Avis délibéré
de la Mission régionale d'autorité environnementale
Provence-Alpes-Côte d'Azur
sur le projet d'ouverture d'une carrière au lieu-dit "Le Tubé" sur
la commune d'Istres (13)

N° MRAe
2023APPACA36/3447

Avis du 1 juin 2023 sur le projet d'ouverture d'une carrière au lieu-dit "Le Tubé" sur la commune d'Istres (13)

Figure 2: Plan de phasage de l'exploitation - Source : étude d'impact

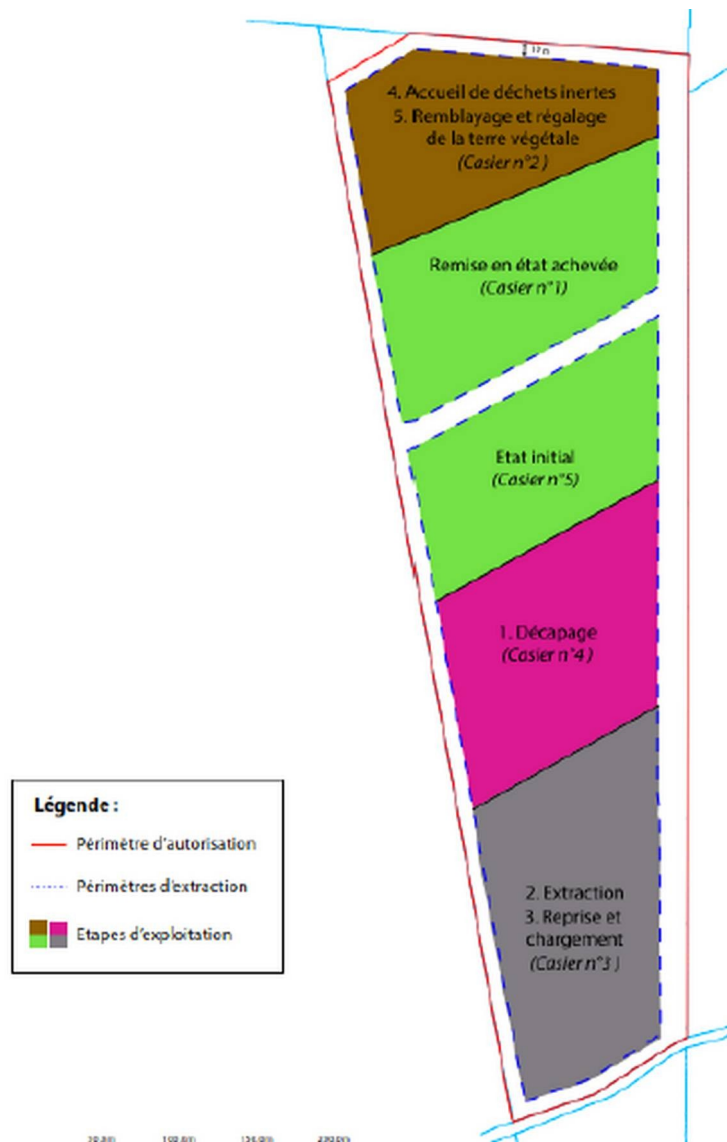
Le dossier ne précise pas les contours du périmètre de projet⁴ de la carrière du Tubé. La MRAe considère que celui-ci comporte les éléments suivants : le site industriel d'extraction au lieu-dit le Tubé avec son nouveau chemin d'accès, le site industriel principal d'Entressen existant, ainsi que la destination des résidus ultimes suite au tri des déchets du BTP sur le site d'Entressen, dont il n'est pas fait mention dans l'étude d'impact.

La MRAe recommande d'inclure dans le périmètre de projet, la destination des déchets ultimes du BTP non valorisables pour le remblaiement du site du Tubé.

Figure 4: Localisation de la zone d'étude (pointillés jaunes et noirs) et réseau Natura 2000 (fond marron ou hachuré bleu) - Source : Etude d'impact

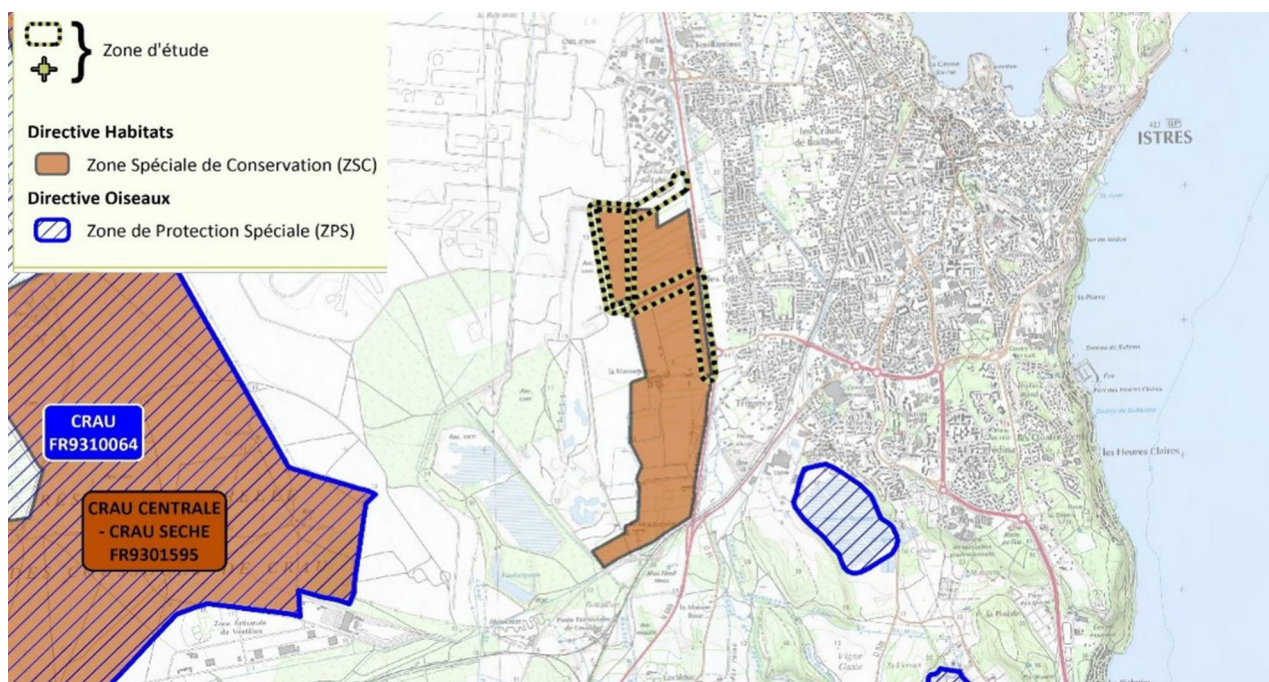
La MRAe considère que l'impact du projet apparaît sous-estimé pour les oiseaux, les chiroptères et la prairie méso-hygrophile (foin de Crau) (voir supra 2.1.1 *Habitats naturels, espèces, continuités écologiques*).

La MRAe considère, qu'en l'absence de compléments sur ces points importants, il n'est pas possible de conclure, comme l'indique le dossier, à « l'absence d'incidence significative du projet sur le réseau Natura 2000 », et que l'absence d'effets significatifs du projet sur l'état de conservation des habitats naturels et des espèces qui ont justifié la désignation des sites Natura 2000 n'est à ce stade pas démontrée. Si cette démonstration ne peut être apportée, alors il conviendra de mettre en œuvre les dispositions du [VII de l'article L414-4 du Code de l'environnement](#).

La MRAe recommande de réévaluer le niveau d'impact résiduel sur Natura 2000, notamment au regard de l'incertitude sur la réversibilité totale du site à l'issue de la période d'exploitation.
